Ville de  
Muret

## PLU DE MURET (31)

### Modification n°11 du Plan Local d'Urbanisme

MAI 2022

- 4- La modification du zonage de l'usine d'eau potable de la Navère et de la STEP d'Estantens en UP (parcelle : HA0008 et parcelle : CM0001) ;

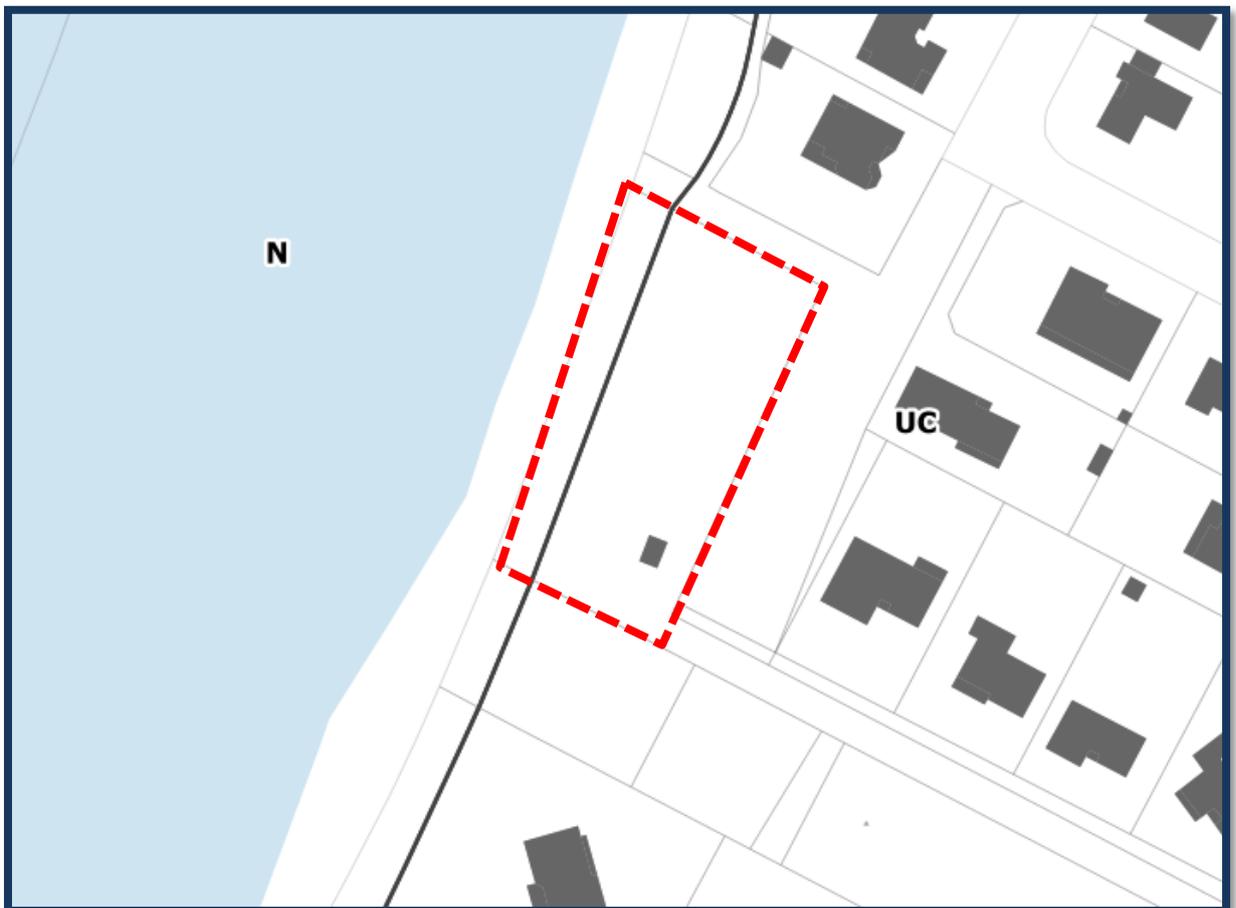
**Justification** : la modification vise à classer l'emprise des STEP de Navère et d'Estantens en zone UP. La zone UP étant dédiée aux équipements publics et équipements d'intérêt collectif, cette modification a pour objectif de faciliter l'entretien et le fonctionnement de ces équipements via des règles d'urbanisme adaptées.

- 1- Ajout / Modification d'un ER pour la réalisation d'une piste cyclable (rue J.Dabadie, chemin Lacombe) ;

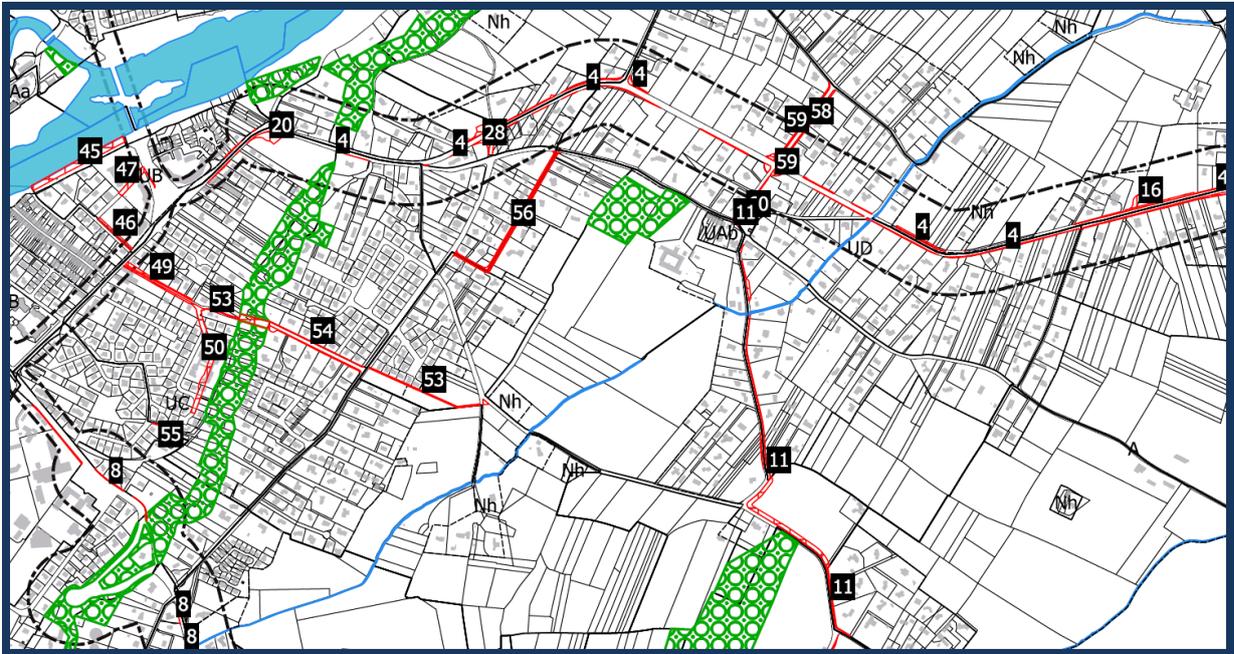
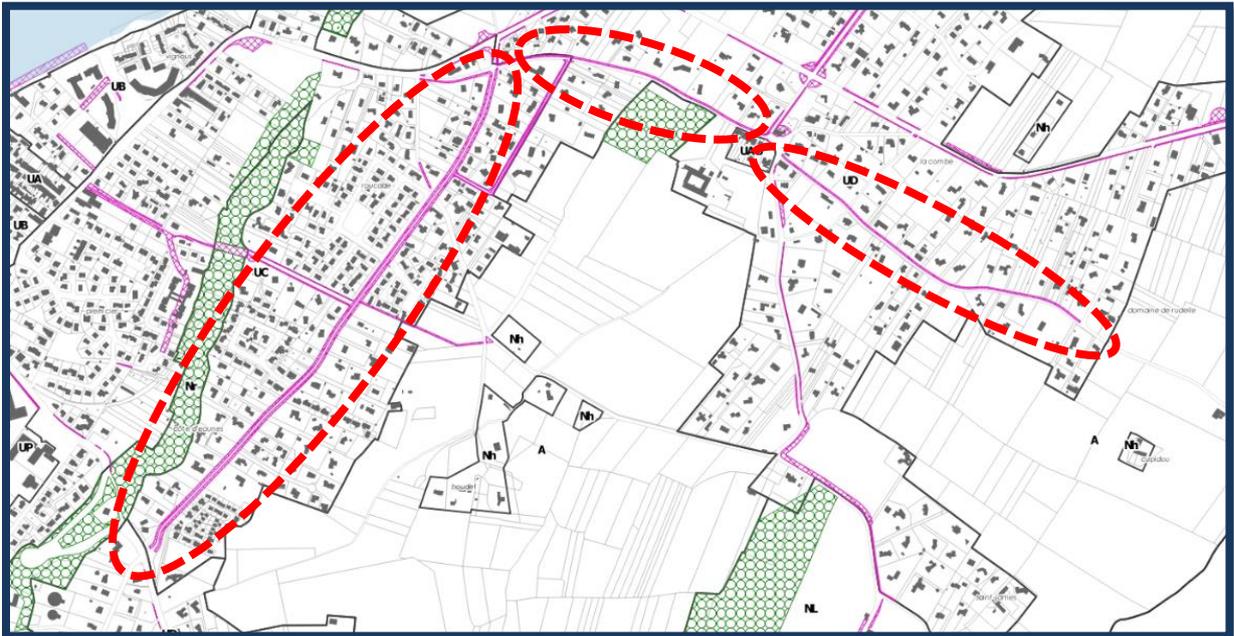
**Justification** : La modification vise à créer un emplacement réservé (ER) d'une largeur d'environ 3m de part et d'autre de la rue J.Dabadie, F.Arago et du chemin Lacombe. Cet ER a pour objectif d'élargir et de sécuriser le secteur afin de faciliter les déplacements doux (piétons/cyclables) le long de ces voies.

- 2- Modification d'une partie de l'ER n°33, située Route de Rieumes, partie comprise entre les parcelles EI 305 et 280, jusqu'à la rue de Champagne ;  
*Zonage issu du PLU en vigueur (PLU de MURET / modification n°10)*

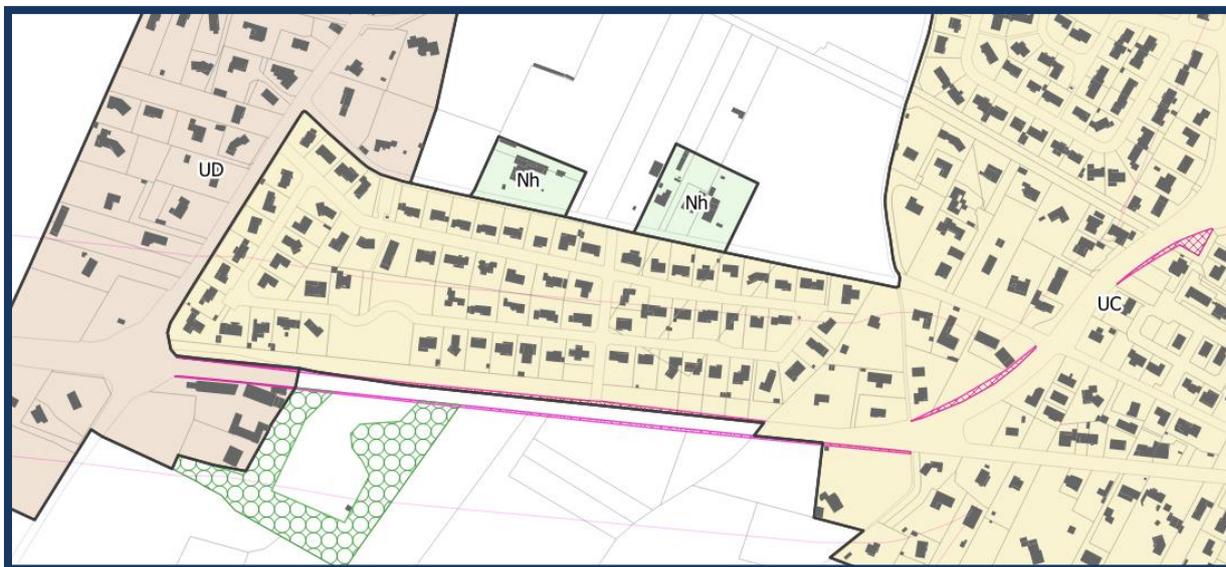
**Justification** : La modification vise à supprimer une partie de l'ER n°33, initialement identifié pour l'aménagement d'une piste cyclable qui a été réalisée depuis par la collectivité.

### **2- Arrêté de classement sonore des infrastructures de transport terrestre (modification) ;**

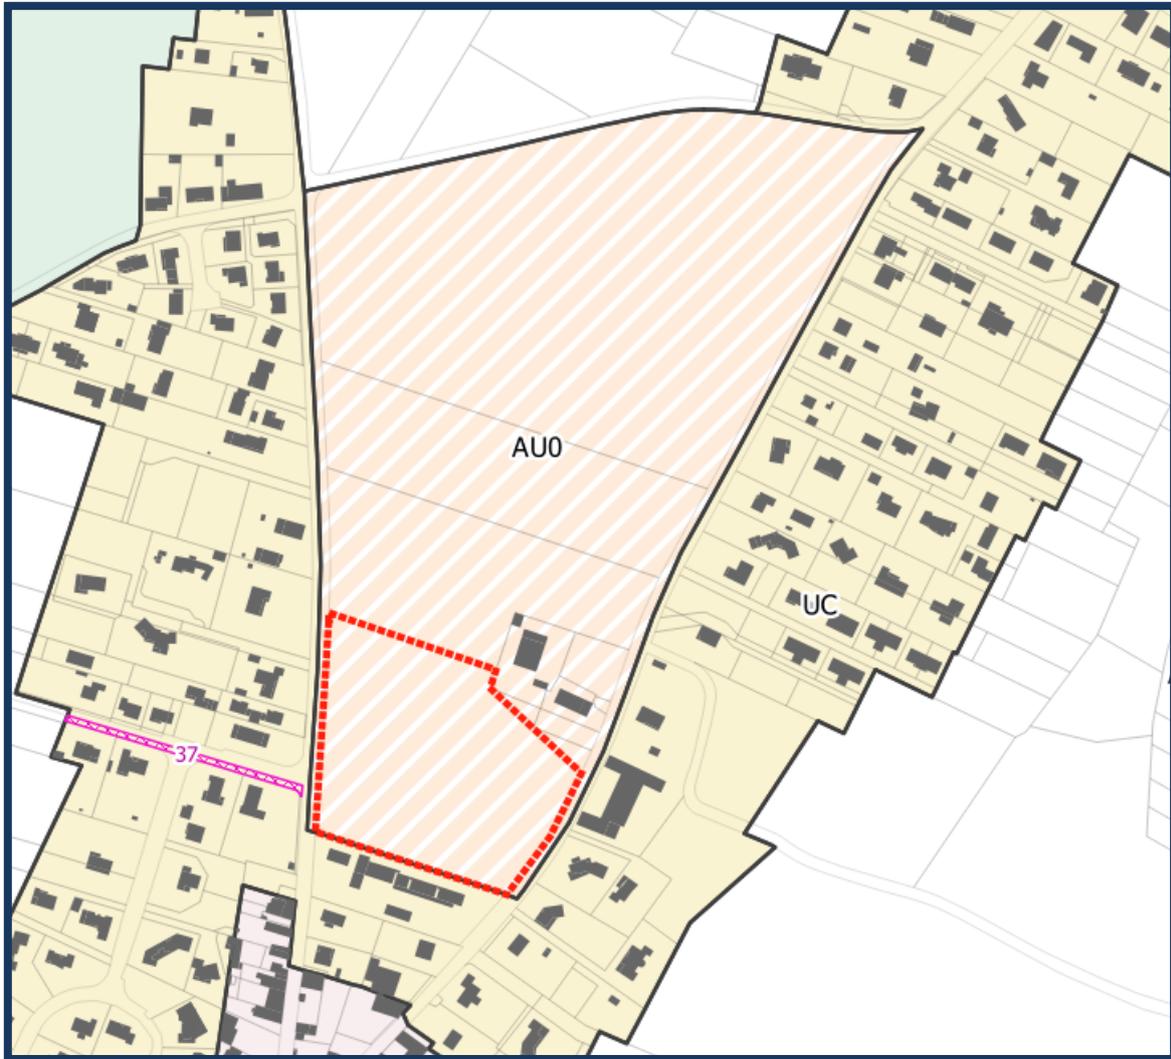
La modification n°11 intègre la dernière version de l'arrêté de classement sonore des infrastructures de transport terrestre.

- 1- Suppression de l'OAP d'Ox sur le plan de zonage ;

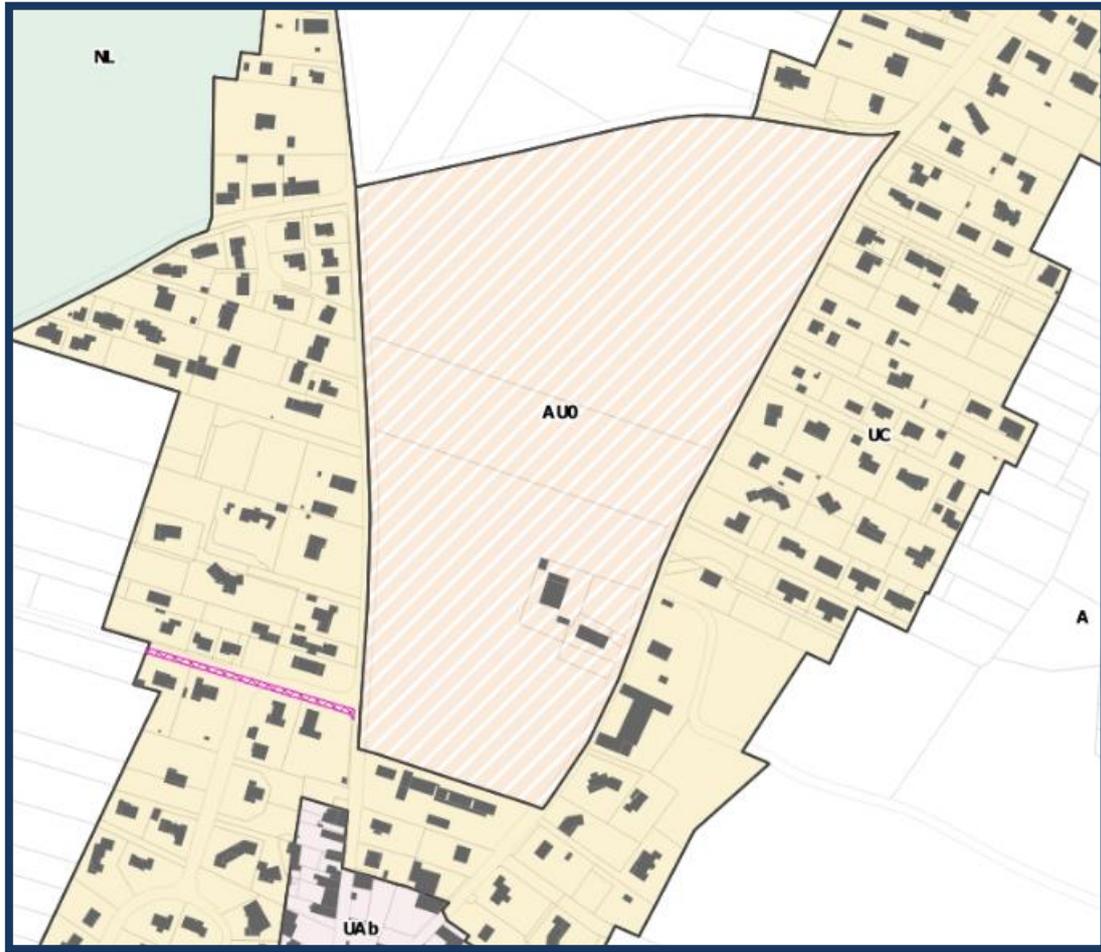
**Justification** : Lors de la modification n°10 du PLU de Muret, le secteur d'Ox a été classé en zone AU0 cependant, la prescription graphique indiquant que le secteur est soumis à une OAP a été omis. La modification n°11 retire la prescription du plan de zonage car la zone étant classée en AU0, aucune OAP ne s'applique sur la zone en l'état.
